Keuringsverslag van een elektrische laagspanning- en zeer lage spanningsinstallatie

NIET CONFORM

Straatnaam Provinciebaan
Huisnummer 281
Busnummer
Postcode 9620
Gemeente Velzeke-Ruddershove
Land België

Gelijkvormigheidscontrole van een nieuwe huishoudelijke installatie volgens (KB 08/09/2019) - AREI Boek 1 - 6.4. en 4.2.4.3.

Afbeelding schakel- en verdeelbord:

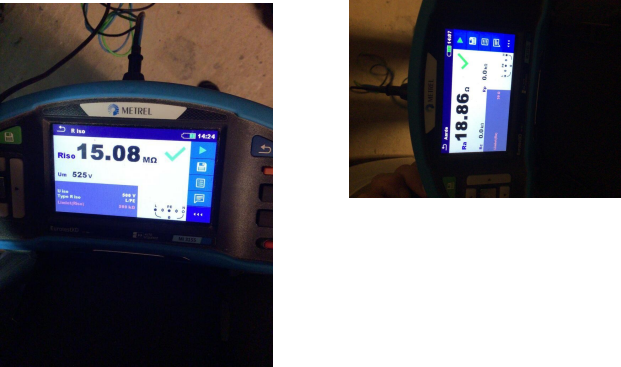
- I2.02 De continuïteit van equipotentiaal en/of beschermingsgeleiders zijn niet gewaarborgd. (Boek 1 Onderafdeling 5.3.5.3.G. en 5.4.3.5)
- I4.01 Hoofdequipotentiaal verbindingen dienen verwezenlijkt worden, ontbreken, zijn niet geel-groen, onvolledig, <6mm². (Boek 1 Onderafdeling 5.4.4.1. en 5.1.6.2)

- I4.05 De aansluitingen van de hoofd-equipotentiaalverbindingen (water, gas, vertrek en terugvoerleiding van verwarming) dienen vervolledigd te worden. (Boek 1 Onderafdeling 5.4.4.1.)

- I5.02 De aanduiding van de stroomkringen en/of apparatuur, aansluitklemmen, enz dient aangebracht of vervolledigd te worden. (Boek 1 Onderafdeling 3.1.3.1. en 3.1.3.3.A. en 5.1.6.1)

- I5.02.01 Elke elementaire stroombaan moet met een hoofdletter aangeduid worden. Elk lichtpunt, contactdoos, moeten genummerd worden in volgorde gezien vanaf de beschermingsinrichting tegen overstroom. (Boek 1 onderafdeling 3.1.2.1.)

- I5.09 De genaakbare, naakte onder spanning staande delen zijn onvoldoende afgeschermd. (Boek 1 Afdeling 5.1.4. en 4.2.2.3.)
- I5.10 Niet gebruikte invoeringen van het verdeelbord zijn niet correct of onvoldoende afgedicht. (Boek 1 Afdeling 5.1.4. en 4.2.2.3.)

- I5.13 De nominale spanning dient duidelijk vermeld te worden op een oordeelkundig gekozen plaats. (Boek 1 Onderafdeling 3.1.3.3.)
- I8.07 Leidingen zijn te bevestigen met aangepaste bevestigingsmiddelen. (Boek 1 Onderafdeling 5.2.2. en 5.2.9.)

- I8.08 De geleiders van het type VOB moeten in daarvoor bestemde buizen, kabelgoten geïnstalleerd worden. (Boek 1 Onderafdeling 5.2.9.3. en 5.2.9.6.)
- I8.14 Elektrische leidingen zijn niet ingevoerd, zodat een continue bescherming verzekerd is. (Boek 1 Onderafdeling 5.2.6.1.)

I9.02 Schakelaar, contactdoos of aftakdoos herschikken en opnieuw bevestigen. (Boek 1 Onderafdeling 1.4.1.3.)

I9.03 De verbindingen dienen verwezenlijkt te worden in borden, verbindings- of aftakdozen, aan de klemmen van schakelaars, contactdozen of verlichtingsarmaturen. (Boek 1 Onderafdeling 5.2.6.1.)

nota/note 18 De elektrische installatie is grondig na te zien en conform te maken volgens de voorschriften van het AREI boek 1.
